Formát	A4	Měřítko	Stupeň PDPS	Datum	11/2023	Zakázkové číslo	1479617-21
<div>Projekt</div> <div>III/32329 KŘÍŽOVATKA S III/32332 - LIBČANY</div> <div>E - DOKLADOVÁ ČÁST</div> <div>Souprava</div>							
Příloha						Číslo přílohy	Revize
STANOVISKA DOTČENÝCH ORGÁNŮ STÁTNÍ SPRÁVY A SPRÁVCŮ SÍTÍ						E.1	0

Akce: **III/32329 KŘÍŽOVATKA S III/32332 - LIBČANY**
Investor: **Královéhradecký kraj**
Zpracovatel PD: **Silniční projekt spol. s r.o.**
Stupeň PD: **DUSP**
Zak č.: **1479617-16**

p.č.	Vyjádření	Datum	Č.j.:
1	Policie ČR DI HK	19.12.2018	KRPB-86577-2/ČJ-2018-050206
2	ČEZ Distribuce a.s.	3.9.2018	1100292720 a 1100294633
3	KÚ KHK - OŽP	30.8.2018	KUKHK-26708/ZP/2018
4	KÚ KHK – OP-MJ		<i>nevyjadřují se k PD, pro zastupování je zmocněna Správa silnic KHK</i>
5	KÚ KHK – OD	21.1.2019	KUKHK-28242/DS/2018 (Ku)
6	Obec Libčany	15.5.2019	1479617-16/12/2018
7	Správa silnic KHK p.o.	27.3.2019	ZN/6299/SS/19
8	Údržba silnic KHK a.s.		<i>investor, vyjádření formou schválení konceptu PD</i>
9	VaK HK, a.s.	2.1.2019	VAKHK/VHR/VJ/180338
10	Hasičský záchranný sbor KHK	24.10.2018	HSHK- 4808-2/2018
11	MMHK - odbor hl. architekta	8.11.2018	MMHK/198113/2018/HA/DA
12	MMHK - OŽP	8.11.2018	SZ MMHK/161484/2018/Ž

Situace 1

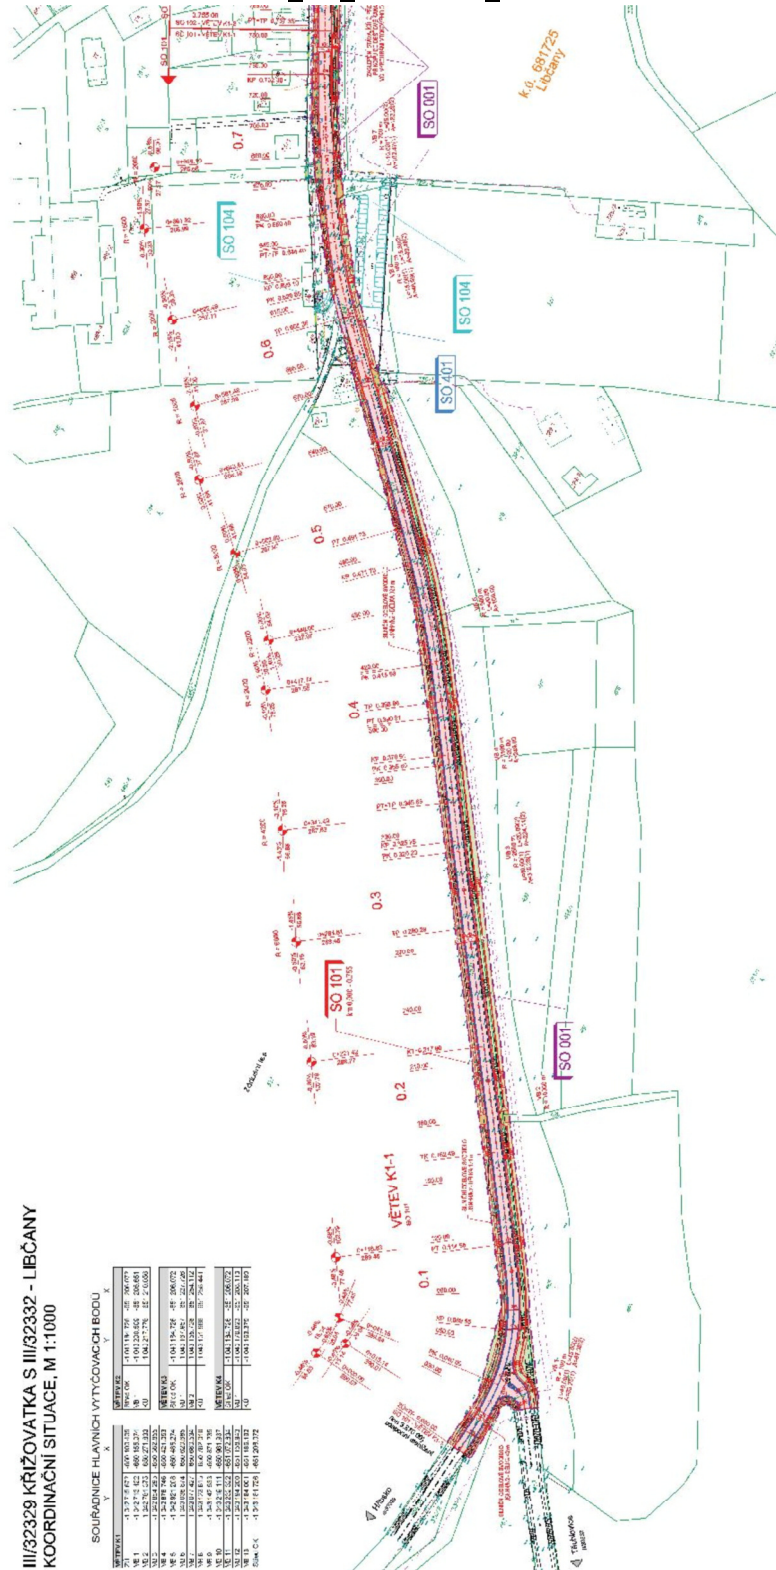
Požadujeme, aby uliční vpusti, které budou sloužit pro odvodnění komunikace, byly s usazovacím prostorem tzv. „Hradeckého typu“.

Požadujeme, aby kabely veřejného osvětlení a sloupy byly uloženy v celé trase mimo ochranné pásmo veřejných vodovodů a kanalizací.

2. V místě stavby se nachází majetek společnosti Vodovody a kanalizace Hradec Králové, a.s. Jedná se vodovodní řad DN 150 z PVC a kanalizační řad DN 400 z betonu. Veškerý majetek společnosti musí být během výstavby dostupný, nesmí být v jeho ochranném pásmu zřizována skládka a prováděny stavební práce těžkou technikou. Povrchové znaky vodovodů a kanalizací budou osazeny do nivelety upraveného terénu a v nebezpečných plochách budou odlážděny popřípadě obetonovány.
